工程指示 / 要求簡箋(E.I.)

工程指示編號：EI / 1033 / 19

工程名稱：觀塘裕民坊

工程項目：幕牆生窗頂 膠條開模

CUSTOMERS APPROVAL DRAWING
(客户批准图)

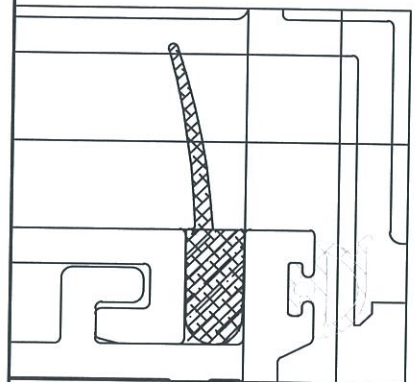
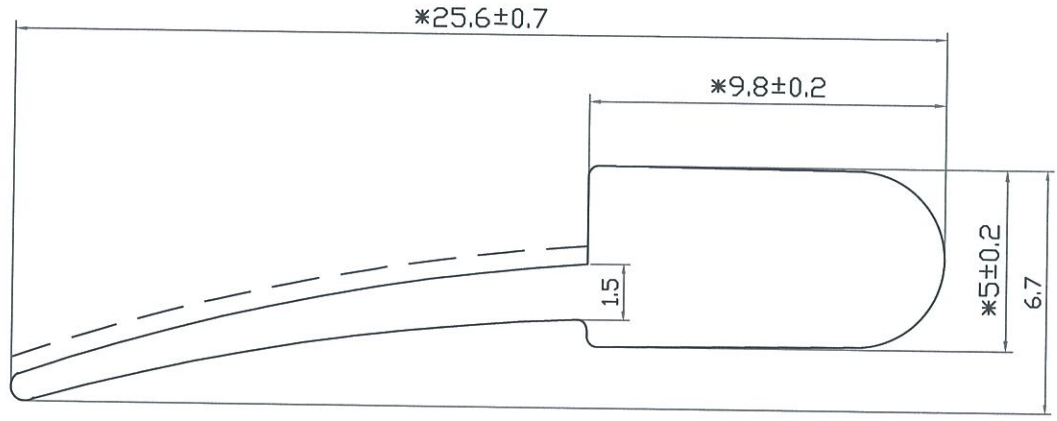
因應試水場生窗漏水問題，生窗頂需要加膠條，作為加多一重防水線，避免直入。

B 版:提供正式簽批模圖，請按此開模
